OGGETTO: COMUNE DI MANFREDONIA (BT) – Variante puntuale al Piano Regolatore Generale per l'area ex CB2 ricompresa nel "Programma Gozzini". – Approvazione ex art. 16 della LR 56/1980 e Parere di compatibilità paesaggistica ex art. 96 c.1 lett. c) delle NTA del PPTR.

PARERE TECNICO

Variante puntuale al Piano Regolatore Generale per l'area ex CB2 ricompresa nel "Programma Gozzini"

PARERE TECNICO

Stralcio Aerofoto su catastale

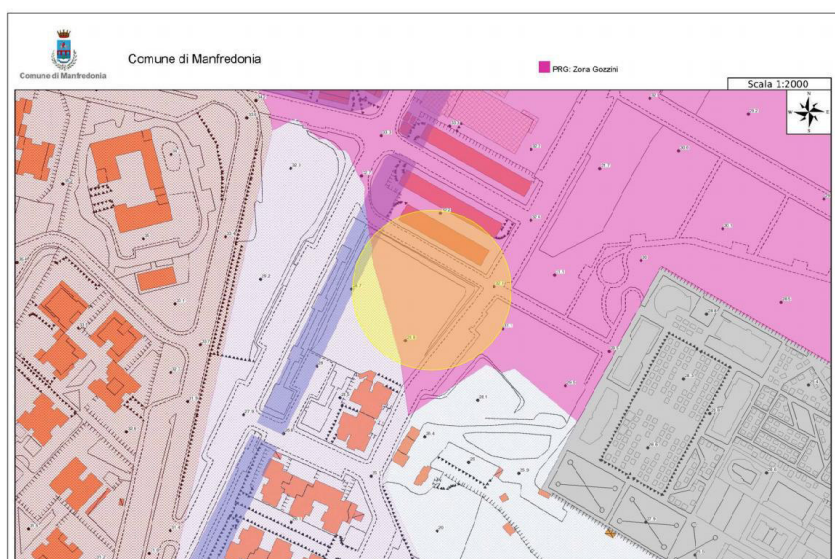
Nello specifico la proposta di variante afferisce i suoli censiti in catasto al foglio di mappa n. 26, particelle nn. 2557 (di 1.353 mq), 2559 (di 754 mq), 2561 (di 874 mq) e 2558 (di 374 mq).
